SPETT.LE  
MINISTERO DELLE INFRASTRUTTURE  
PROVVEDITORATO PER LE OPERE  
PUBBLICHE PER IL LAZIO L'ABRUZZO E LA  
SARDEGNA  
Sede coordinata di L'Aquila  
Via San bernardino 25  
67100 - L'Aquila

**OGGETTO: Verifica di vulnerabilità sismica dell'edificio ex rettorato dell'università "G. D'Annunzio Chieti - Pescara" in Chieti e raccordo con previsioni progettazione definitiva-esecutiva" "- riscontro Vs nota 11516 del 30.03.2020**

Zona di martellamento. Struttura in acciaio in aderenza alla trave di piano.

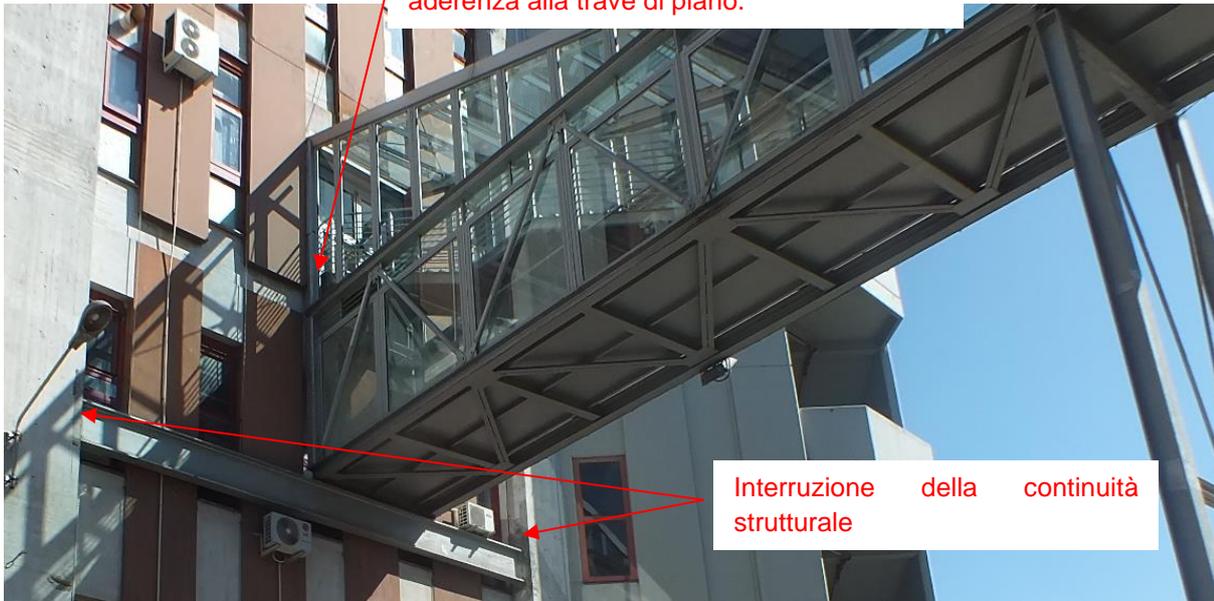
- Nel modello strutturale come si è già detto nella relazione di verifica agli atti, non si è tenuto conto delle interazioni della struttura in acciaio e vetro, che collega al nuovo rettorato. Tale struttura interagendo con quelle dell'edificio oggetto di analisi ne compromette il comportamento sia statico che sismico. Inoltre la trave di sostegno al tunnel vetrato risulta ancorata alla struttura di elevazione

dell'edificio principale interrompendo la continuità di due pilastri perimetrali e risulta collegato rigidamente agli stessi (vedi foto sottostanti). La struttura di collegamento appare inoltre connessa rigidamente alla trave di appoggio senza la previsione di un vincolo "scorrevole" tra la struttura vetrata e la trave di sostegno sottostante. Non sembrano inoltre posti in opera giunti strutturali tra la nuova struttura in acciaio ed il preesistente edificio in c.a.

Interruzione della continuità strutturale

Tutte queste condizioni rendono di difficilissima determinazione il grado di vincolo e l'influenza che la struttura vetrata può avere su quella dell'ex rettorato. Si fa presente infine che già la relazione di verifica, stante l'indeterminatezza di tutte le sopra elencate circostanze, contiene prescrizione per la sconnessione delle due opere e la realizzazione di un sostegno indipendente per il tunnel di collegamento tra i due edifici.

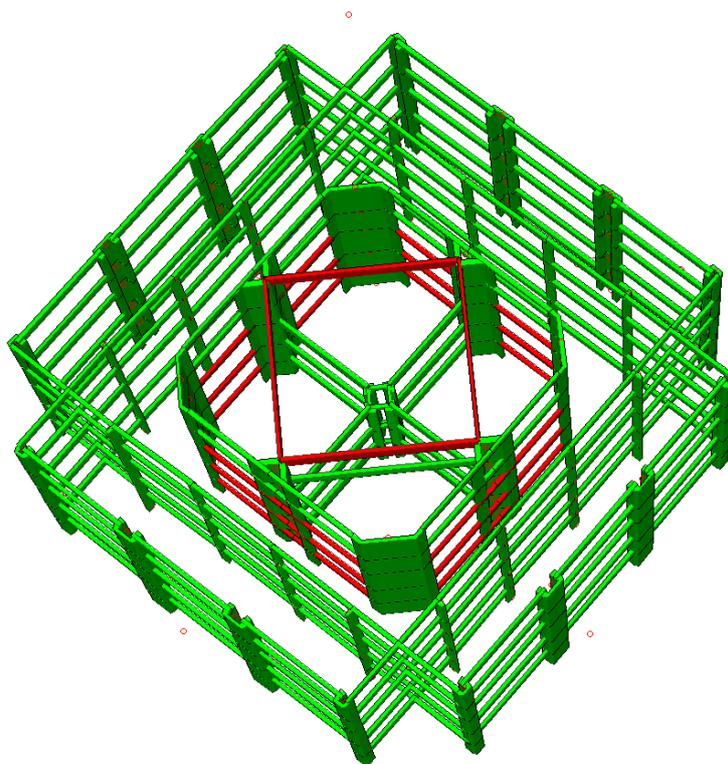
- L'indice di vulnerabilità sismica indicato all'interno della relazione agli atti è riferito, come da norma, al minimo del valore di  $\zeta$ , quale rapporto tra l'azione sismica massima sopportabile dalla struttura, e l'azione sismica massima che si utilizzerebbe nel progetto di una nuova costruzione, che viene riscontrato. Resta inteso che il valore indicato è da intendersi riferito ad alcuni degli elementi della

struttura che però raggiungendo il massimo valore di resistenza, mandano l'intera struttura in crisi. Per una migliore comprensione degli elementi la cui verifica non risulta soddisfatta si riporta un estratto grafico riassuntivo del modello strutturale in cui sono evidenziati gli elementi "critici".
